Avis délibéré de la mission régionale d'autorité environnementale sur les modification et révisions allégées n°1, n°2 et n°3 du plan local d'urbanisme (PLU) de la commune déléguée de Saint-Martin-de-Belleville (commune nouvelle : Les Belleville) (73)

Avis n° 2024-ARA-AUPP-1425-1426-1427-1430

Avis délibéré le 16 juillet 2024

Figure 2: Schéma d'aménagement de l'OAP n°12 "entrée de Val Thorens" (source : PLU de Saint-Martin-de-Belleville approuvé le 20 janvier 2020)

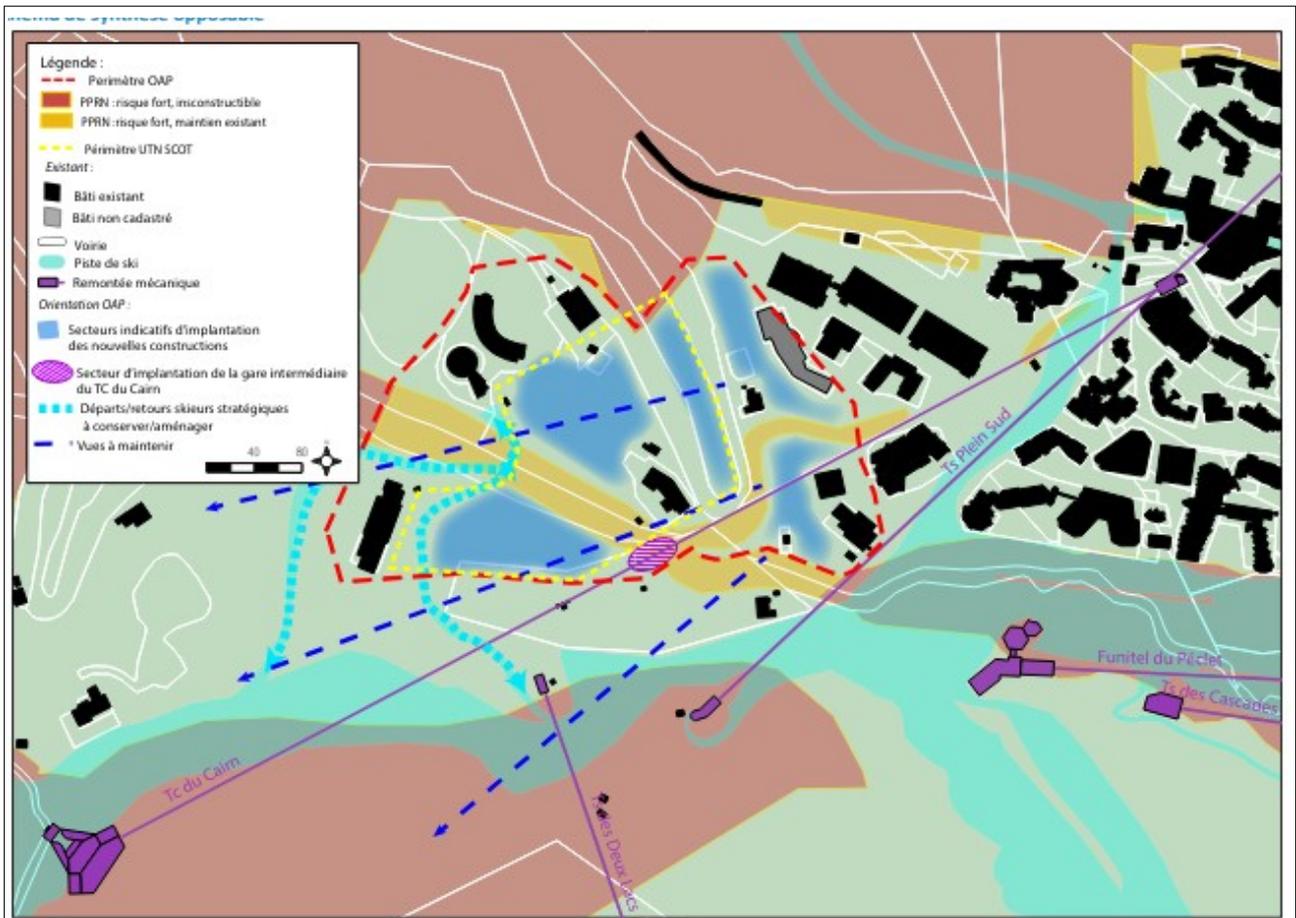
S'agissant de l'UTN proprement dite, sont identifiées une augmentation de la surface de plancher de 12 500 m², des nuisances en matière de trafic automobile et sonores, la consommation en eau potable et la production d'eaux usées, la consommation énergétique, sans jamais que les incidences associées ne soient quantifiées, et mises en perspectives à l'échelle de la commune des Belleville. Pourtant, à titre d'exemple sur le sujet de l'eau, qu'il s'agisse de l'avis de l'Autorité environnementale sur le projet de Scot Tarentaise Vanoise en date du [21 mars 2017](#)¹⁰ ou des avis sur différentes opérations dans ces stations, ils rappellent les enjeux de l'état initial du territoire en soulignant la forte vulnérabilité de la ressource en eau.

Au sujet du paysage, le dossier énonce une amélioration significative de la qualité paysagère de l'entrée de station de Val Thorens induite par l'UTN, au motif que les sites sont déjà en partie dégradés sans pour autant avoir conduit une étude paysagère spécifique, qui aurait permis d'étayer cette affirmation et aurait conduit à la formulation de mesures concrètes au sein du PLU.

L'Autorité environnementale rappelle que l'évaluation environnementale des UTN et de leurs évolutions doit être d'un niveau de précision approchant celui des aménagements dont elles sont l'objet.

Figure 3: Zones de dépôts converties en zone NS indiquée "ns" à proximité de la station de Val Thorens et autres zones de dépôts non modifiées par le PLU en rose et rouge (source : dossier révision allégée n°1 du PLU de Saint-Martin-de-Belleville)

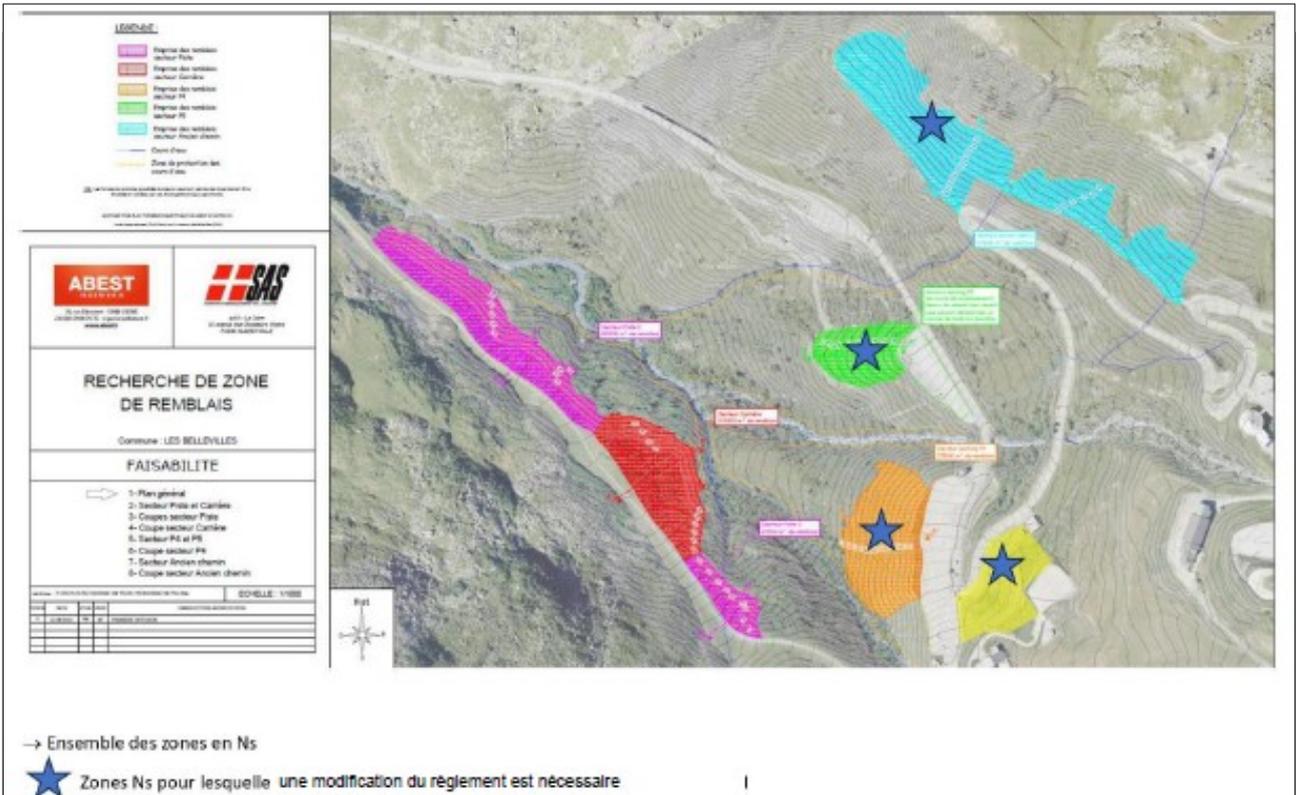
Par ailleurs, l'analyse environnementale des sites non reclassés en zone NS indiquée "" matérialisés en rouge et en rose sur la figure 3 ne semble pas avoir été intégrée à la réflexion, considérant que les futurs dépôts peuvent entrer dans le champ du règlement actuel de la zone NS⁹.

Au regard des données de l'état initial de l'environnement, l'analyse des incidences environnementales des zones de stockage de déblais qui en résultent, est de fait très sommaire.

Il est cependant indiqué dans le dossier que le stockage des « déchets inertes » pourra potentiellement altérer la qualité notamment chimique des cours d'eau par les eaux de ruissellement vers les ruisseaux, mais sans précisions complémentaires.

- **de reprendre l'analyse conjointement des incidences environnementales de l'UTN et de toutes ses zones de stockage, en cartographiant de façon exhaustive ces zones et en y intégrant les zones matérialisées en rouge et rose sur la figure 3 déjà présumées compatibles au PLU ;**
